## **Detaljplan för Tappströmsbron (del av Tappström 2:1) i Ekerö kommun i Stockholms län**

Dnr PLAN.2014.4

### **SAMRÅDSREDOGÖRELSE**

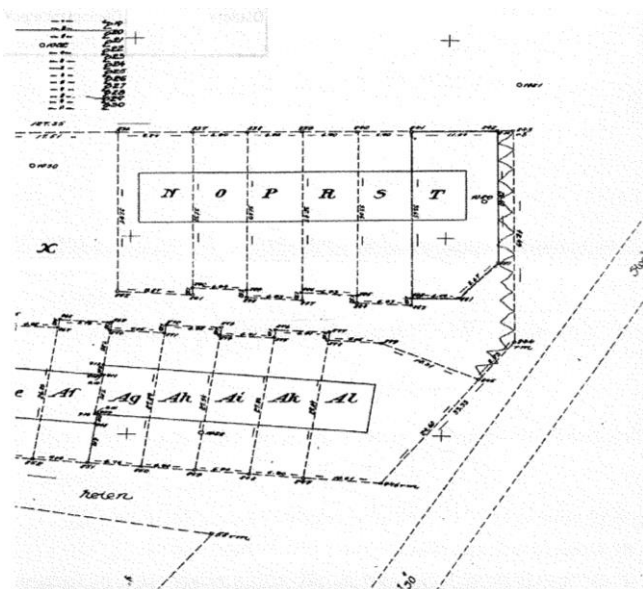
Av nedanstående ritning framgår att medlemmarnas gemensamma grönområden bl.a. omfattar mark mellan Tappströmsvägen 26 och nuvarande bro (nedan på kartan markerat med rött). Av kommunens handlingar framgår ingenstans hur kommunen och Trafikverket avser att säkerställa att föreningens markområde inte kränks, alternativt avsevärt värdeminskas om en ny bro anläggs i direkt anslutning till denna mark.

*Detaljplanen inkräktar inte på föreningens markområde.*
